Veřejná zakázka:
„Rekonstrukce a modernizace DK POKLAD“

DODATEČNÉ INFORMACE K ZADÁVACÍM PODMÍNKÁM

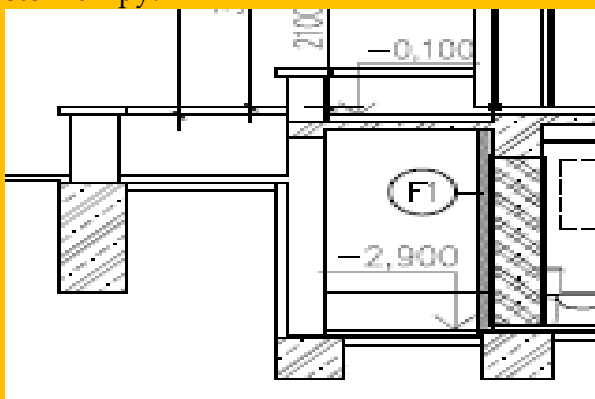
Boční rampa - vstup do 1.PP v části A – na stěnách má být dle legendy místností nová vápenocementová omítka. Z tohoto důvodu je nutno starou omítku otlučit. V rozpočtu schází položka pro 100% otlučení vnějších stěn a novou vápenocementovou omítku vnějších stěn rampy.

1. Bude doplněna položka pro 100% otlučení vnější omítky stěn boční rampy?
2. Bude doplněna položka pro novou vápenocementovou omítku vnějších stěn?
3. Pokud jsou ve výkazu výměr položky pro novou omítku a otlučení stávající vnější omítky stěny rampy, uveďte které.

Zadavatel upřesňuje, že v prostoru boční rampy - vstup do 1. PP v části A - povrchové úpravy stěn jsou plánovány opravy omítek, které jsou započítány v položkách č. 88, 57, 51. Další vápencocementové omítky nebudou do soupisu prací doplňovány.

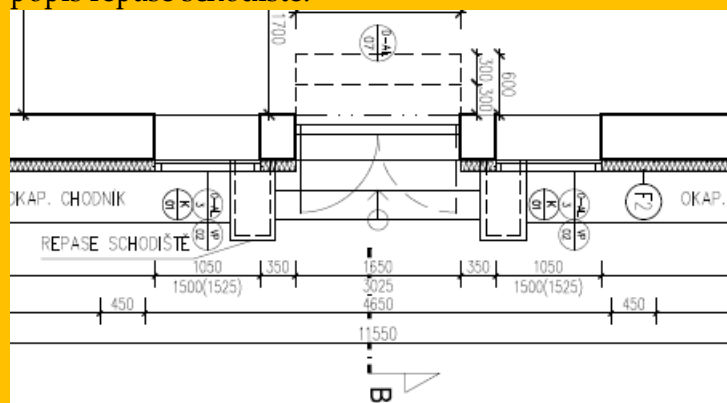
Boční vstup do části C – repase schodiště. V dokumentaci ani technické zprávě jsme nenašli popis repase schodiště.

1. Můžete popsat repasi schodiště?
2. Můžete uvést položky a výměry, ve kterých jsou řešeny úpravy – repase schodiště?

Zadavatel upřesňuje, že boční vstup do části C - repase schodiště a rampy - není součástí projektové dokumentace. Tyto stavební úpravy nejsou součástí předmětu veřejné zakázky.

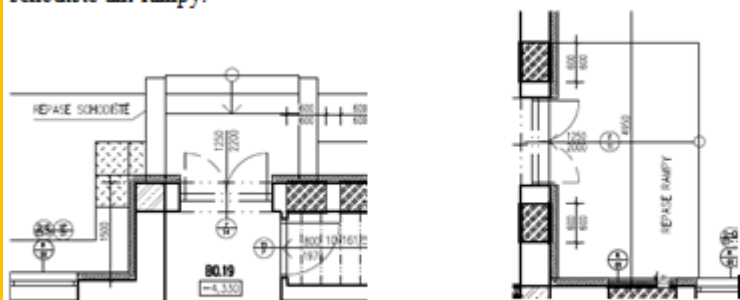
Boční vstupy do části B – v projektové dokumentaci ani technické zprávě není popis repase schodiště ani rampy.

1. Můžete popsat repasi schodiště a rampy?
2. Můžete uvést položky a výměry, ve kterých jsou řešeny úpravy schodiště a rampy?
